018

Technical Bulletin

Courroies 5 et 6 PK Micro-V[®] XF sur moteurs Renault

Plusieurs courroies Micro-V[®] XF/Kit K015PK1750

Fig. 1

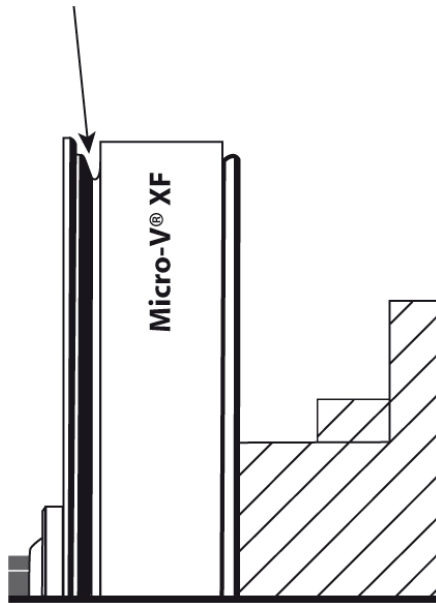
- Pompe de direction assistée entraînée par la courroie: la courroie doit être positionnée sur l'intérieur des poulies (Fig 1)
- Pompe de direction assistée électrique (non entraînée par la courroie): la courroie doit être positionnée sur l'extérieur des poulies (Fig. 2)

Fig. 2

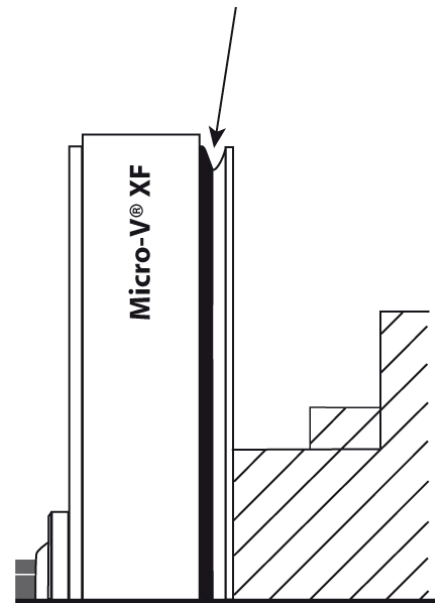
- La courroie doit être positionnée sur l'extérieur des poulies (Fig. 2)

- La courroie doit être positionnée sur l'extérieur des poulies (Fig. 2)

- La courroie doit être positionnée sur l'extérieur des poulies (Fig. 2)

Nous avons modifié nos recommandations en remplaçant la 6PK1753 par la 5PK1750 en fonction de ces évolutions.

En conséquence, notre kit K036PK1753, présent dans le catalogue 2007, mais pas encore disponible va être renommé K015PK1750.
